## Verkoop [Afd 8.4.2]

### Niet conform

Verslagnummer: 33/14012025/42625/1/1

Inspectie adres: Tuinbouwstraat 3, 9950 Lievegem (België)  
 De fundering dateert van: Voor 1 oktober 1981  
 Type: Verkoop [Afd 8.4.2]

## Elektrisch bord

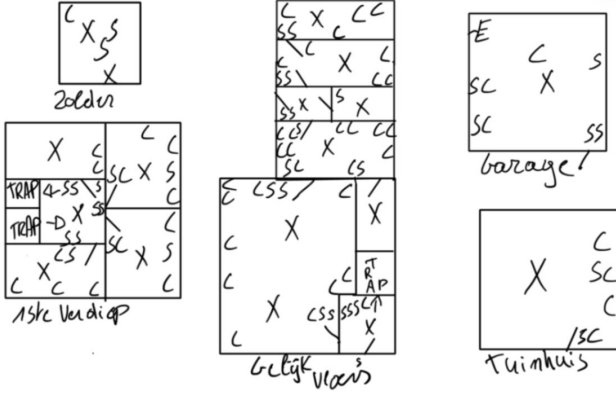
- Extra opmerking: O.a keuken
- Het verdeelbord is vervuild. Vreemde voorwerpen te verwijderen. - oAfd. 9.1; oAfd. 1.4.1.3
- Het verdeelbord is onvoldoende gemarkeerd. Individuele markering, voedingsspanning en/of gevarendriehoek ontbreken. - oAfd 3.1.3.3; Afd 9.4.1

- De beschermingsgraad van de ruimte moet ten minste IPXX-D zijn voor ruimtes publiek toegankelijk en IPXX-B voor gewone ruimtes. - oAfd 4.2.2.3
- Er ontbreken afdekplaatjes in het elektrisch bord. - Afd 5.2.6; oAfd 4.2.2.3

- De houders van de penautomaten zijn niet uitgerust met een kaliberstuk. - oAfd 5.3.5.5.a
- De elektrische installatie is niet verwezenlijkt met elektrisch materiaal volgens en naar de regels van goed vakmanschap. - Afd 1.4.1; Afd 1.4.2; Afd 5.2.6

- De isolatie van niet gebruikte geleiders is weggenomen of hun uiteinde zijn niet geïsoleerd. - oAfd 5.2.1.4
- Metalen bord en/of deur is niet geaard. - oAfd. 4.2.3.4; oAfd. 5.4.3.6

- De isolatieweerstand van de installatie is onvoldoende. - oAfd 6.4.5.1
- Extra opmerking: Meerdere kringen
- Het verdeelbord is niet toegankelijk. - oAfd 5.3.5.1

- Extra opmerking: Kast is niet toegankelijk in de keuken alle toestellen zijn ervoor geplaatst
- Het verdeelbord is onjuist geplaatst. - oAfd 5.3.5.1
- De algemene scheidingschakelaar moet op het hoofdschakel- en verdeelbord geplaatst worden die gelijktijdige onderbreking mogelijk maakt van alle fasen, en eventueel van de nulgeleider. - oAfd 5.3.5.1.b
